駅前広場レイアウト図の変更

平成27年度の都市計画決定時以降、警察や交通事業者等の関係機関とさらなる協議を重ねた結果、駅前広場レイアウト図に変更が生じました。

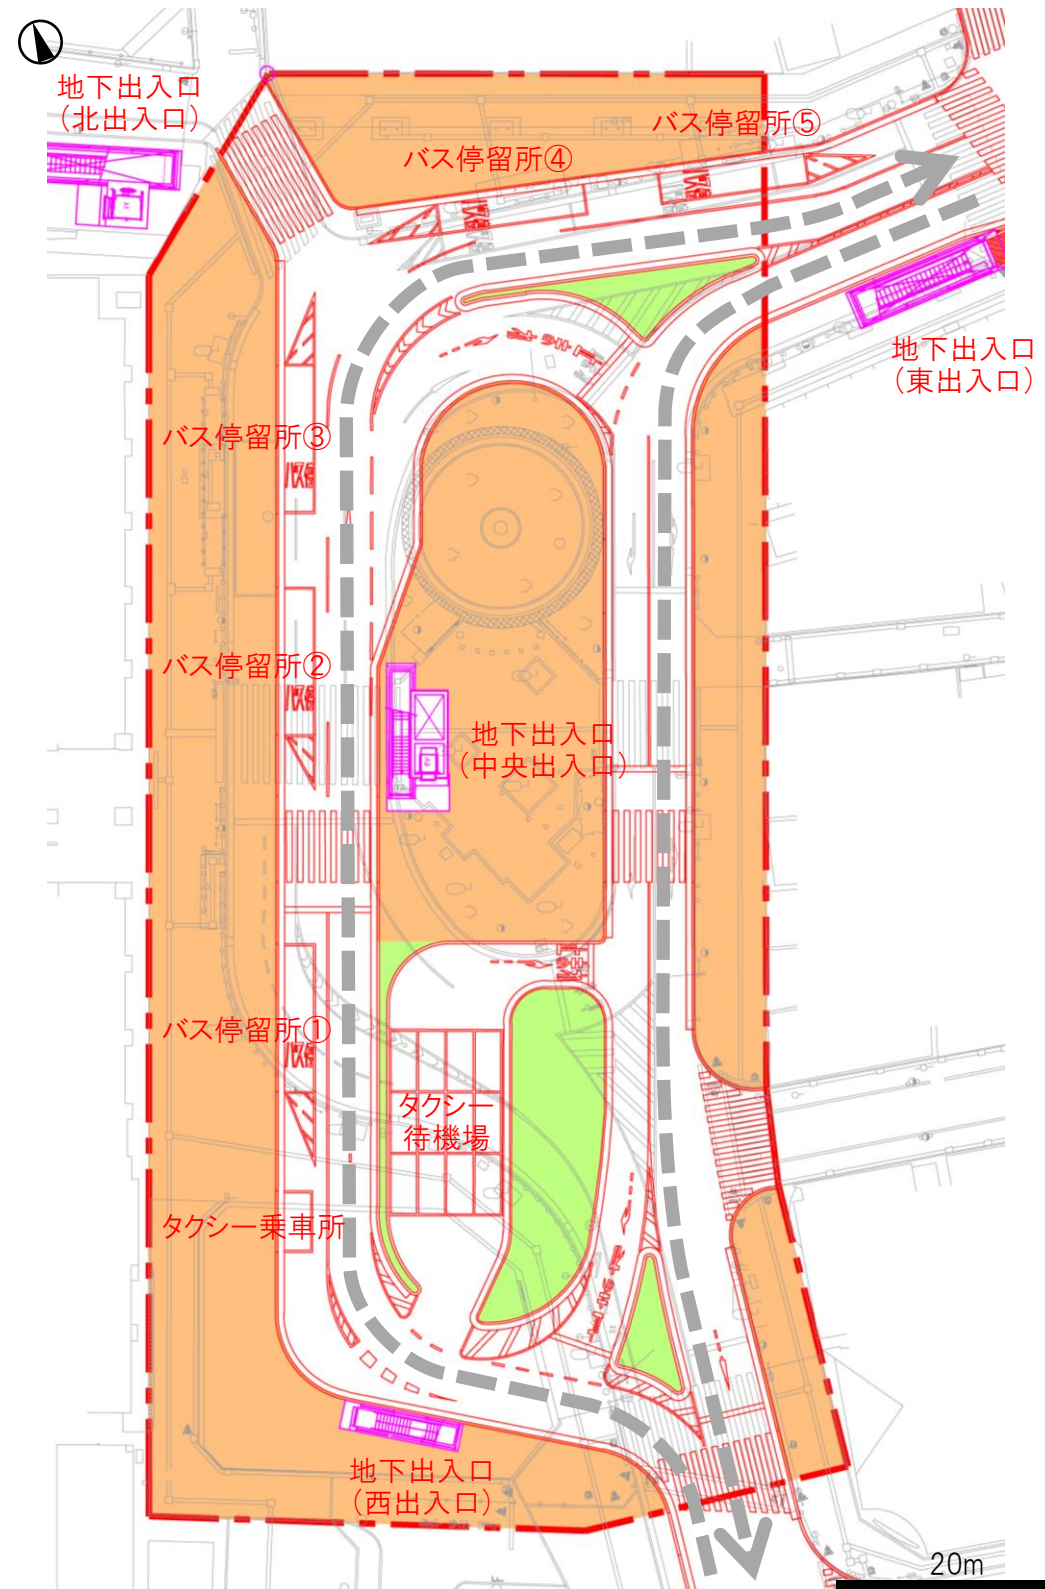
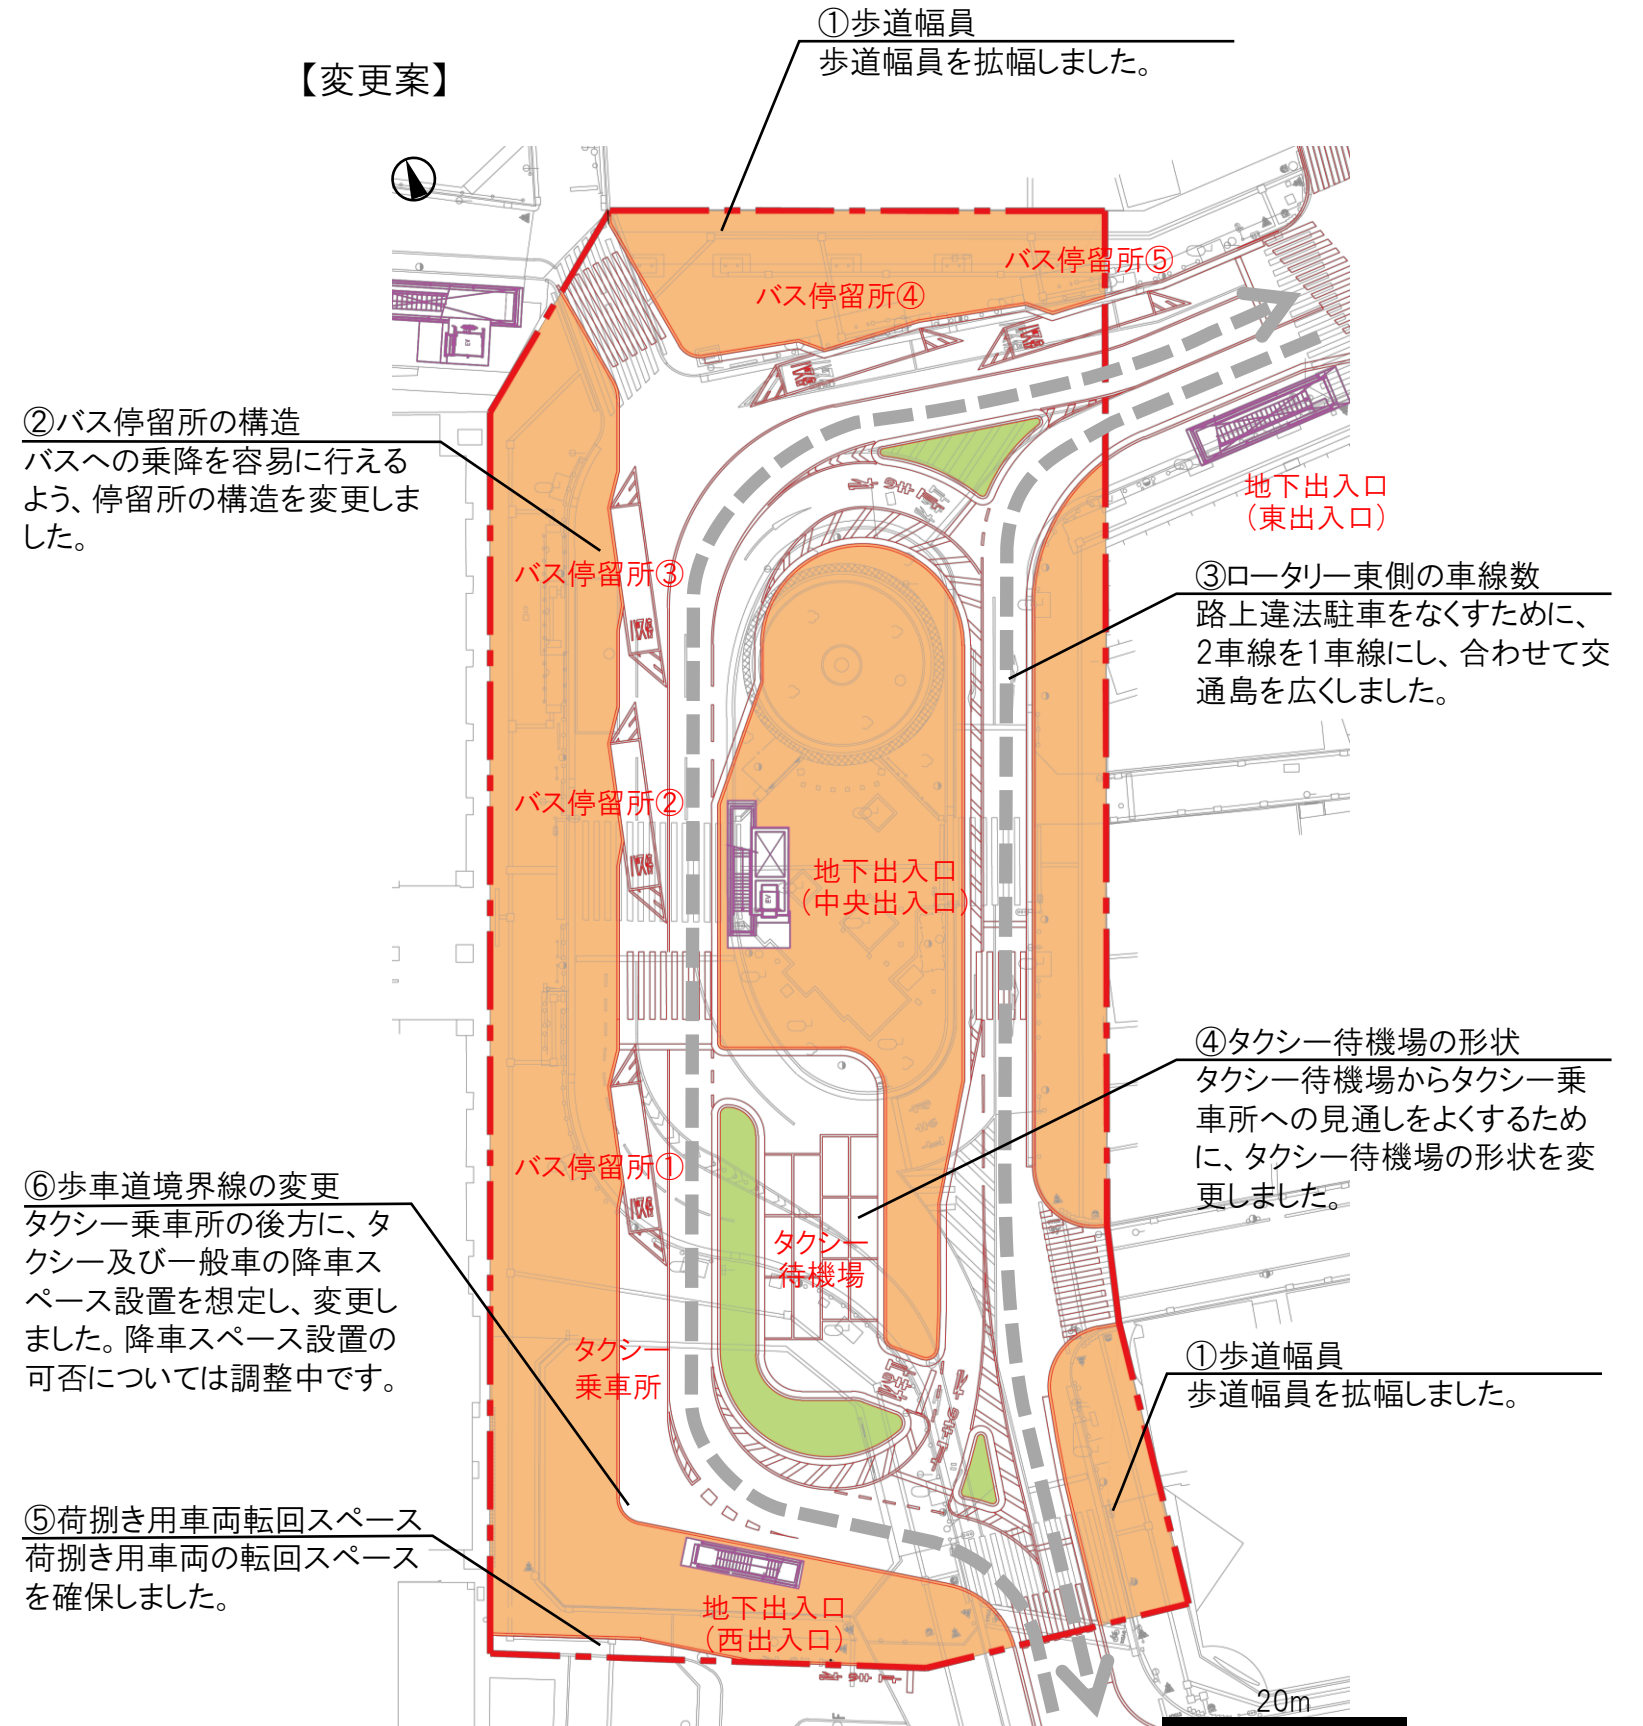
①歩道幅員、②バス停留所の構造、③ロータリー東側の車線数、④タクシー待機場の形状、⑤荷捌き用車両転回スペース、⑥歩車道境界線の変更が挙げられます。

①歩道幅員
歩道幅員を拡幅しました。

②バス停留所の構造
バスへの乗降を容易に行えるよう、停留所の構造を変更しました。

③ロータリー東側の車線数
路上違法駐車をなくすために、2車線を1車線にし、合わせて交通島を広くしました。

④タクシー待機場の形状
タクシー待機場からタクシー乗車所への見通しをよくするために、タクシー待機場の形状を変更しました。

①歩道幅員
歩道幅員を拡幅しました。

⑥歩車道境界線の変更
タクシー乗車所の後方に、タクシー及び一般車の降車スペース設置を想定し、変更しました。降車スペース設置の可否については調整中です。

⑤荷捌き用車両転回スペース
荷捌き用車両の転回スペースを確保しました。
